Instituto de Movilidad y Transporte para el Estado de Sonora, 2023. Auditoría en Seguridad Vial con enfoque a usuarios más vulnerables. Intersección blvd. Solidaridad y blvd. Alférez Juan Bautista de Escalante, en Hermosillo, México.

**Auditoría en Seguridad Vial con enfoque a usuarios más vulnerables.
Intersección blvd. Solidaridad y blvd. Alférez Juan Bautista de Escalante, en
Hermosillo, México.**

Figura 8.5 Señalamiento vertical de cruce de peatones

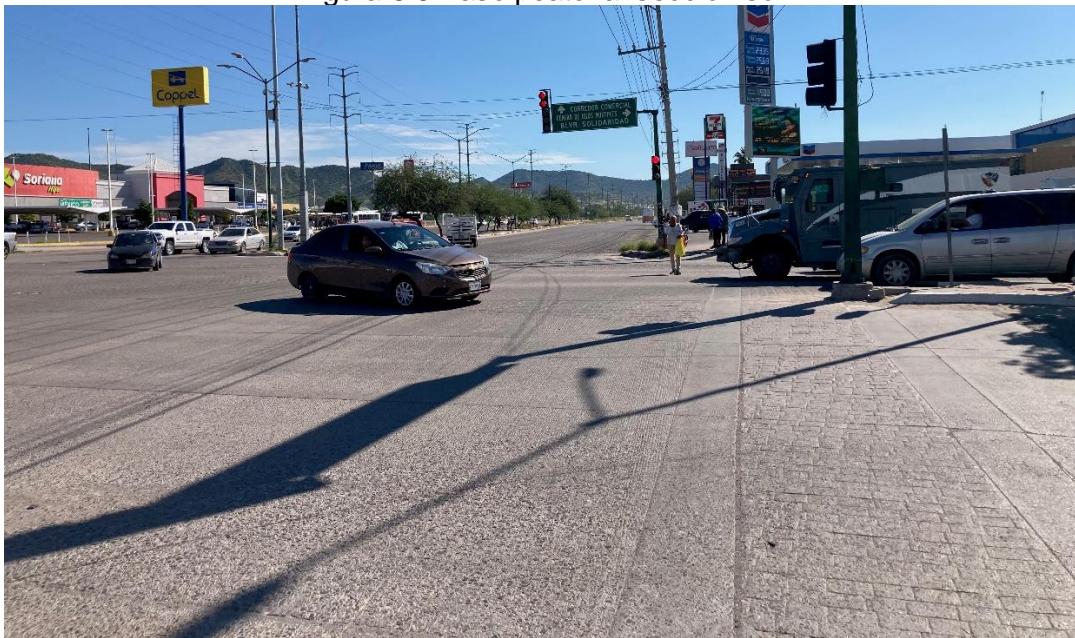
En lo referente a peatones, existe señalización preventiva (SP-32) (ver Figura 8.5) pero el paso no se identifica claramente aun estando impreso en el pavimento, (ver Figura 8.6). Más aún, se carece de semáforos peatonales. La parte norte cuenta

con isletas peatonales. En concreto, la situada en el lado noroeste es faltante de señalización y de elementos de protección tales como guarnición y acera (ver Figura 8.7).

- c. Pintar los cruce peatonales de forma clara y legible. Cada cruce incluirá rayas para cruce de peatones y ciclistas en vías primarias (M-7.1), rayas de alto (M-6), flechas para indicar movimientos (M-11.1), área de espera para motocicletas con pictograma, y 8 semáforos peatonales. Este dispositivo de control es necesario según los criterios marcados tanto para el volumen mínimo de peatones como los antecedentes sobre accidentes (DGST, 2014, Capítulo VII). De igual manera, ajustar los ciclos semafóricos para proporcionarle tiempo suficiente a los peatones de completar su cruce en un solo tiempo.

- d. Colocar señalamientos preventivos verticales. 2 señalamientos para incorporación del tránsito (SP-17), 9 señalamientos verticales tránsito de peatones (SP-32) con letrero de “PREFERENCIA PEATONES”, 12 para circulación de bicicletas (SP-39), y 3 sobre reductor de velocidad (SP-41).

Figura 8.13 Cruce peatonal sección sur

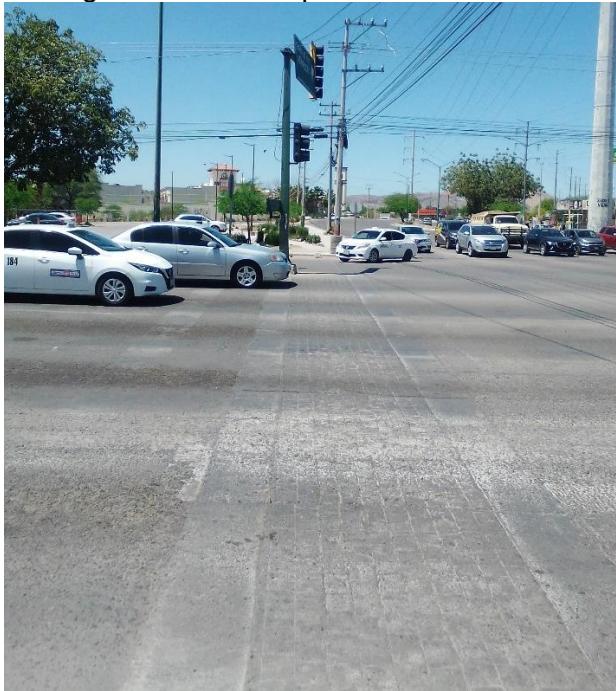
Las banquetas y el cruce peatonal contaron con dimensiones amplias en buen estado (ver Figura 8.13). Antes bien, la infraestructura peatonal en la sección oeste luce un contraste. Por una parte, la banqueta esquina suroeste cuenta con rampa alabeada y guía podo-táctil (ver Figura 8.14) y por otra parte, la acera de esquina noroeste está en mal estado con algunos tramos inexistentes (ver Figura 8.15). La ausencia de banquetas en la parte noroeste desencadena situaciones de riesgo para los peatones al no establecerse su espacio de circulación de forma legible generando conflictos con los conductores, en especial con aquellos que acceden al estacionamiento.

- g. Adecuar rampas para usuarios con discapacidad y movilidad limitada. Se sugiere que el diseño de las rampas sea alabeado con un porcentaje de pendiente máximo de 6%, estén pintadas y guarden perpendicularidad entre ellas. Además, incluir guía podo-táctil y dos bolardos para protección.

Figura 9.1 Zona intervenida

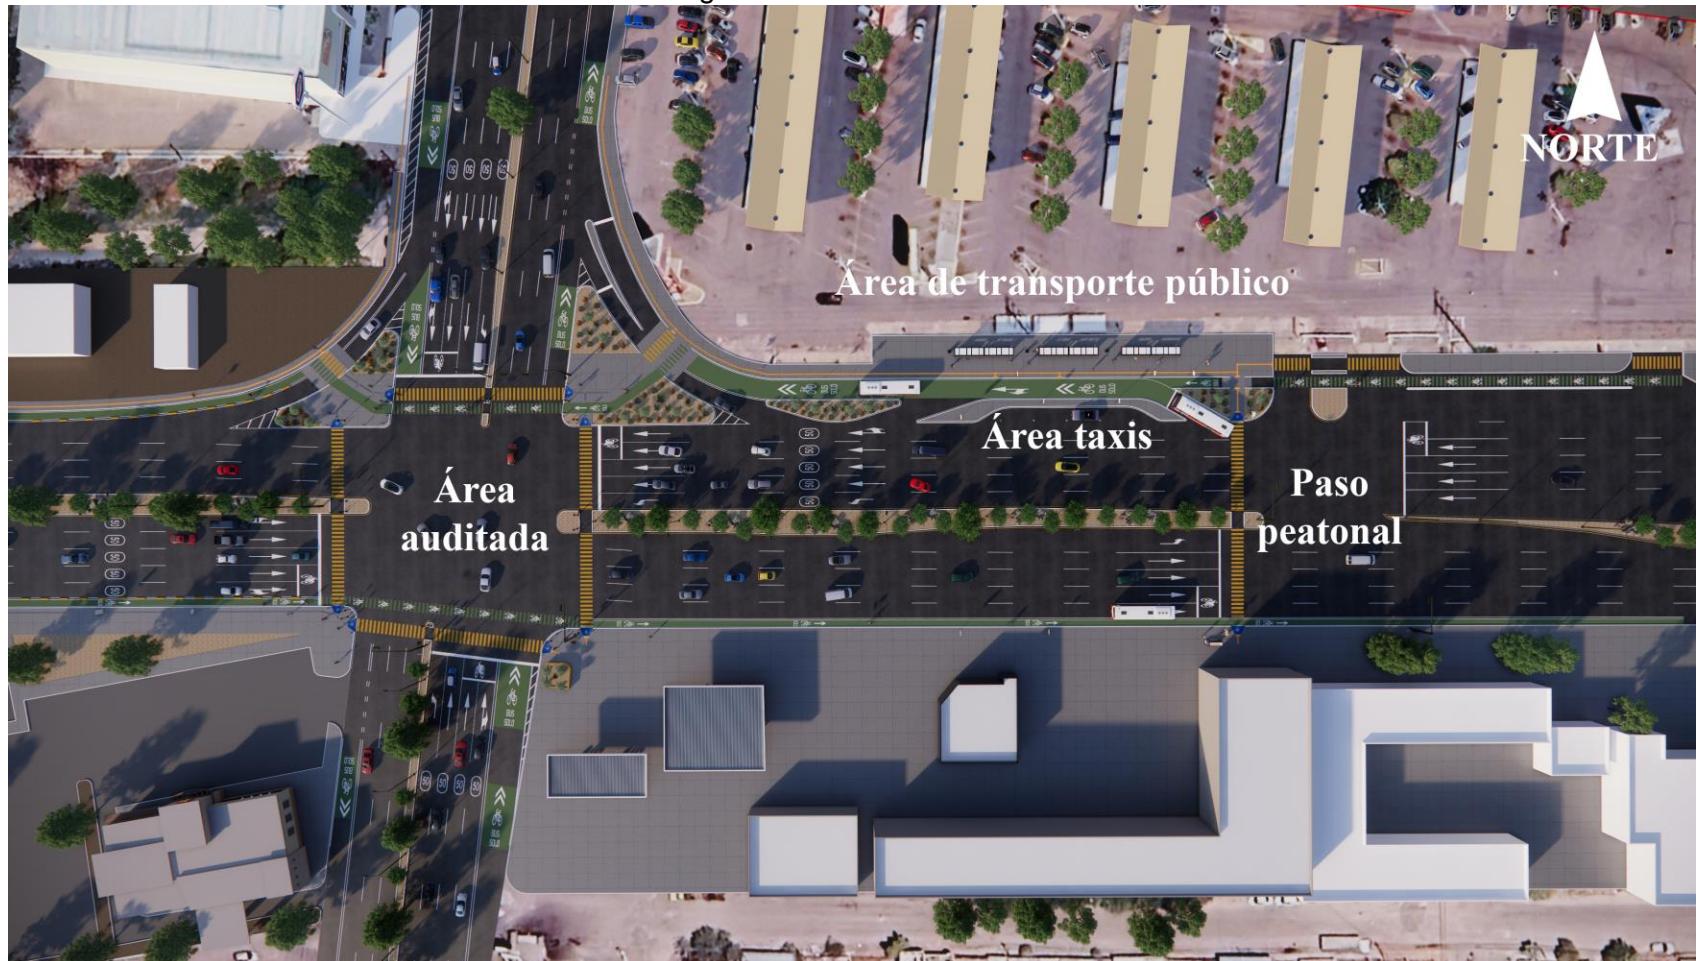
Se ofrecen una serie de recomendaciones, en materia de seguridad vial, a favor de la movilidad de los usuarios más vulnerables (ver Figuras de la 9.1 a 9.5). Cabe destacar que la intersección auditada, debido a la relevancia para la ciudad y la gravedad que representa para la salud, será conveniente la creación de un proyecto urbano que articule la zona con el resto de la mancha urbana. Ello con el objetivo de ordenar el espacio público de manera integral, no aislada ni ajena, facilitando a los sistemas de movilidad mediante desplazamientos seguros, cómodos, accesibles e inclusivos.

- a. Reducir el límite a 50km/hr en ambas vialidades. Para ello, colocar 12 señalamientos restrictivos verticales (SR-9 VELOCIDAD) como mínimo, distribuidos 3 para cada tramo del crucero y de forma visible. El límite será reforzado mediante señalamiento horizontal en cada carril (M-11.1) siendo la distancia recomendada de hasta 300 metros antes de llegar a la intersección. Los límites de velocidad estipulados por la Ley Federal para avenidas primarias sin acceso controlado son de 50 km/hr ((Ley General de Movilidad y Seguridad Vial, 2022, art. 49).

- e. Construir y ampliar isletas en sección norte de la intersección. Cada isleta tendrá un espacio de área verde con vegetación endémica.

- f. Ampliar espacio de cruce peatonal en medianas para protección. Cada espacio contendrá 4 bolardos. Los bolardos tendrán una altura de 0.90 m y en color gris Oxford con una franja reflejante blanca.
